新竹縣政府 函

主旨：檢送本府114年8月14日「建築法規討論暨建造執照審查及抽查基準檢討會議」會議紀錄一份，請查照。

新竹縣政府建築法規討論暨建造執照審查及抽查基準檢討會議紀錄

圖 1

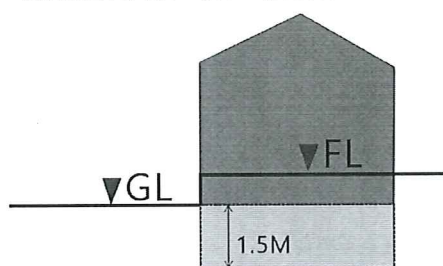
議題一：建築技術規則第 154 條第 4 款規定：「建築工程挖土深度在一·五公尺以上者，除地質良好，不致發生崩塌或其周圍狀況無安全之慮者外，應有適當之擋土設備，…」，其「挖土深度 1.5 公尺」認定，提請討論。

情況1.當FL高於GL,以GL認定開挖始點

決議：除依建築技術規則建築設計施工編第 1 條第 8 款認定外，圖 1 及圖 2 原則同意，惟有關周邊擋土支撐部分，仍須妥為合理設計，倘有安全疑慮等情形，本科自得要求於開工前送外審，以策安全。

圖 2

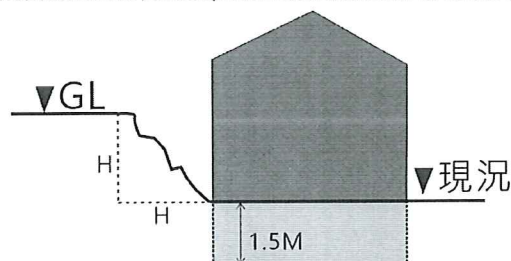
情況2.當現況高程低於GL,且開挖處退縮距離大於高差H時,以現況高程認定開挖始點

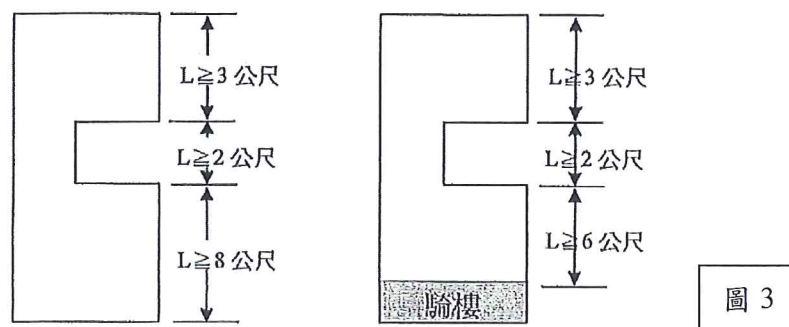
議題三：恢復建築物之天井【前八後三】規定，提請討論。

決 議：為防杜(獨棟住宅及連棟式集合住宅)天井設計於執照核發時，再生二次施工之疑慮，於本會議紀錄發布日起，恢復採行前八後三之規定，並請審查人員審查過程加強注意及確認；倘仍有疑慮者，一律提送建造執照預審委員會審議，依審議結果辦理。

【前八後三】規定(圖 3)：建築物自正面起算，前側深度在 8 公尺以上(有騎樓者，自騎樓內面起算 6 公尺以上)且後側深度在 3 公尺以上者，始得在建築物中央留設天井。天井設置請依內政部國土署相關解釋函規定辦理。

圖 4

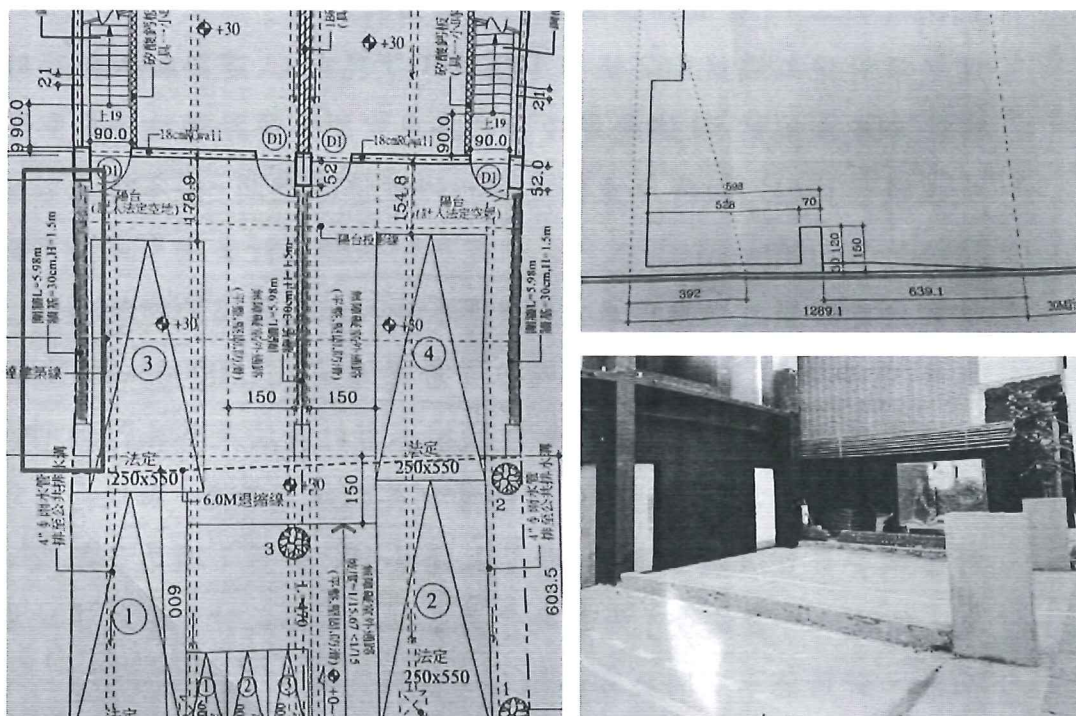
議題一：本案例於建築基地上配置圍牆(如圖 4)，疑似後續為二工，提請討論。

決 議：後續審查及抽複查標準：圍牆設置其結構柱尺寸應合理，不得與建築物結構柱相同，避免二次施工疑慮；且圍牆應設置牆面或欄杆等圍塑。下(圖 4)納入錯誤態樣。
